Wykonawcy uczestniczący
w postępowaniu
nr: RG.271.1.26.2024.SG
<https://platformazakupowa.pl>

Wyjaśnienie treści SWZ, zmiany treści SWZ

**Budowa budynku Centrum Aktywności Lokalnej w Mszczonowie - w celu uruchomienia Domu Pobytu
Dziennego dla seniorów i osób niesamodzielnych oraz Punktu Rehabilitacyjnego służącego realizacji
zadań w zakresie ochrony zdrowia**

SYMBOL	D1.1	D1.2	D1.3	D1.4	D2.2
Opis	Drzwi techniczne stalowe z przeszkleniem	Drzwi techniczne stalowe z przeszkleniem EI30	Drzwi techniczne stalowe z przeszkleniem EI60	Drzwi techniczne stalowe z przeszkleniem	Drzwi drewniane z naswietłem górnym EI30
Widok					
Rzut

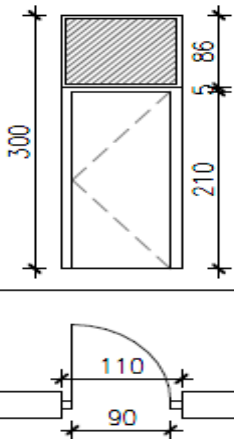
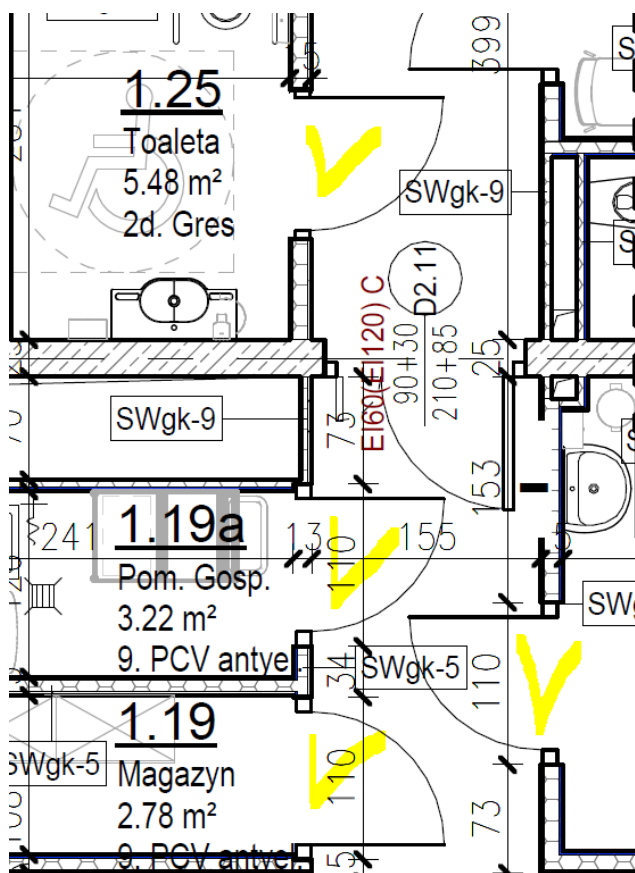
Prosimy o jasne określenie, na podstawie którego elementu dokumentacji projektowej należy przygotować wycenę stolarki wewnętrznej? W samym zestawieniu są ogromne nieścisłości. Tabela z wykazem rysunkowym drzwi nie zgadza się z tabelą obok zawierającą opisowe zestawienie drzwi.

Nie zgadzają się również ilości wymienionych drzwi w obu tabelkach, np. w przypadku drzwi D2.3 rozbieżność jest bardzo duża:

Zestawienia weryfikowaliśmy również z rzutami budynku, na których bardzo wiele pozycji nie posiada oznaczenia. W związku z tym, na ich podstawie przygotowanie rzetelnej wyceny również jest niemożliwe.

Prosimy o wskazanie konkretnego elementu wiążącego z wyżej wymienionych lub zamieszczenie poprawnego zestawienia, wg którego należy dokonać kalkulacji.

Właściwe ilości drzwi znajdują się w tabeli pn.: Zestawienie drzwi, czyli np. w przypadku drzwi D2.3. do wyceny należy przyjąć 23 sztuki. Charakterystyka drzwi, wielkości przeszkleń w skrzydłach pokazano na rysunkach w tabeli z zestawieniem rysunkowym. Pomimo ewentualnego braku symbolu na rzucie, drzwi zostały ujęte w zestawieniu tabelarycznym- zestawienie drzwi.
